ESCLARECIMENTO Nº 1

PROCESSO ADMINISTRATIVO 2.140/2017

Pregão Eletrônico nº 23/2017

OBJETO - AQUISIÇÃO DE MOTORES TURBO MISTURADOR OXIGENADOR HMO, PELO TIPO MENOR PREÇO POR LOTE.

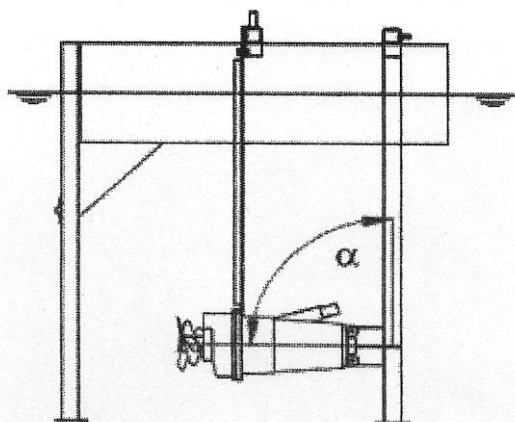
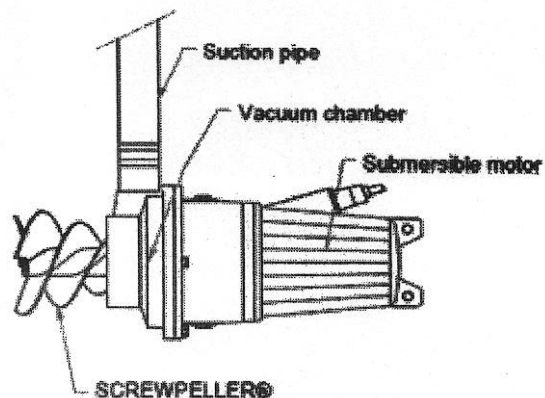
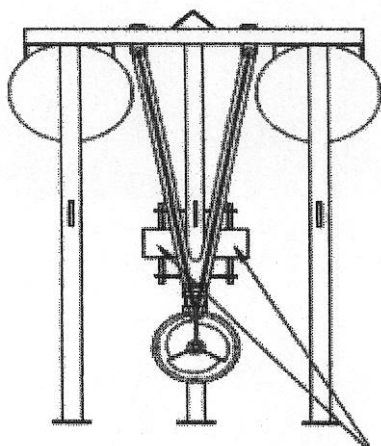
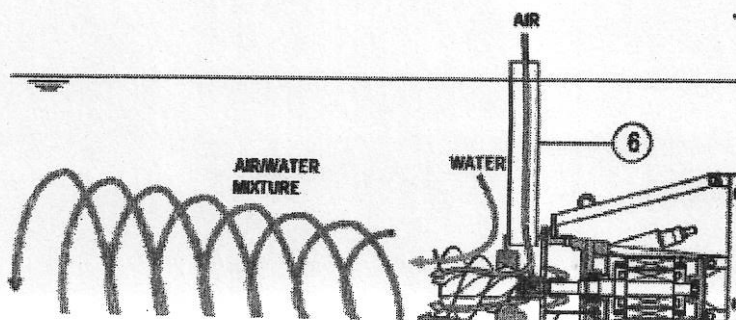
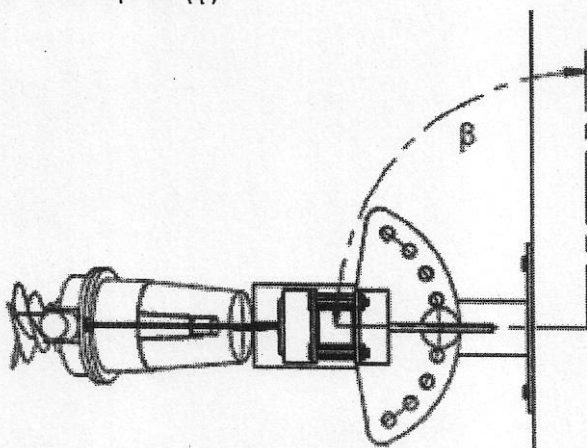
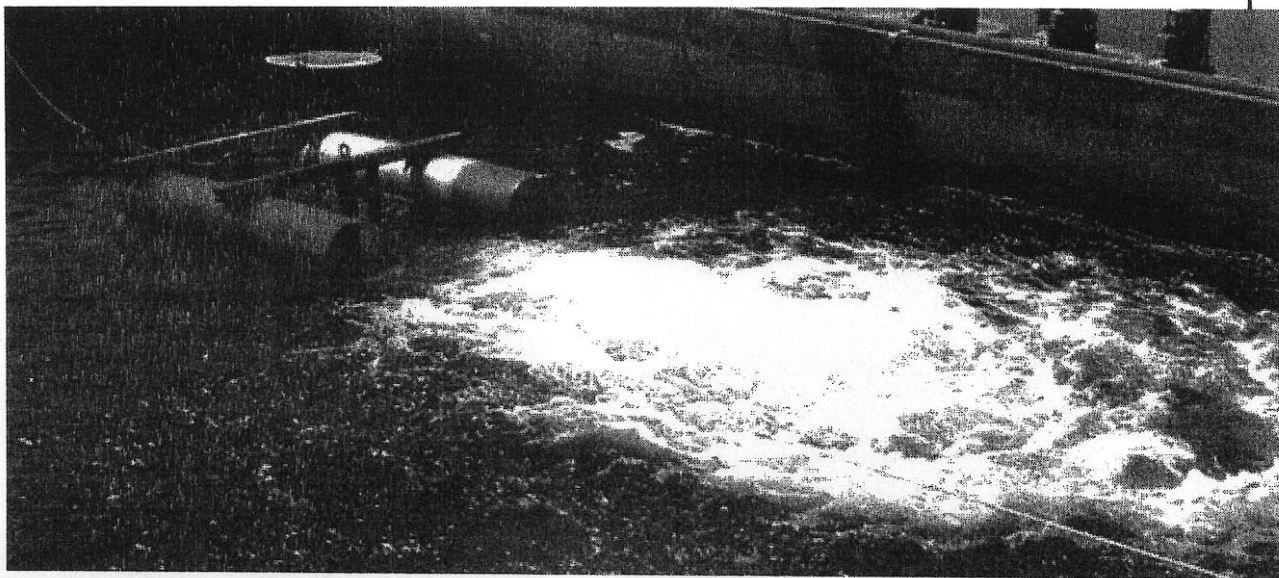
PERGUNTA 01: Identificamos este processo de licitação, para fornecimento de equipamento de mistura e aeração mecânico, de fluxo descendente, submerso e flutuante, para aplicação no SAAE de Sorocaba. A Aquamec teria o maior prazer e honra, de ser uma opção tecnológica para o SAAE, disponibilizando a nossa linha de equipamentos direcionada para a aplicação e objeto deste edital. Identificamos que a característica, forma construtiva, especificação técnica e dados operacionais do equipamento requerido pelo setor de Mecânica do SAAE Sorocaba é semelhante ao nosso produto **MISTURADOR E AERADOR MECÂNICO SUBMERSO / FLUTUANTE**. Apresentamos abaixo e anexo, informações a respeito do nosso AER-SL, para que V.Sas. aceitem o nosso modelo e opção, de tal forma, que possamos participar deste processo de licitação. Confirmar se o modelo abaixo, de nossa fabricação, atende a padronização e conceito exigido no edital nº 23/2017.

Ancoragem por cabos de aço.

Flutuador duplo, com fim de curso de |

Flutantes em diversos materiais, com utilização de ânodos para correção eletrolítica e hélice com alta taxa de introdução de OD e proporciona menor tamanho de bolhas. Aplicação de fluxo horizontal, ou de +/- 45° de inclinação em relação ao nível líquido (α).

Atuação submersível, sistema de regulagem de ângulo de direcionamento do fluxo e estrutura metálica inoxidável (opcional)

Em atenção ao questionamento da empresa Aquamec Brasil, segue esclarecimento. Considerando apresentação da empresa Aquamec Brasil, o equipamento não atende as especificações exigido no Edital, como segue alguns itens observado:

- * A concepção de instalação deverá acompanhar ao sistema existente, apoiado no fundo o tanque sem a necessidade de fixação por cabos ou correntes .
- * Pontos de operação não informado, bem como a profundidade de trabalho exigido não atende ao exigido.
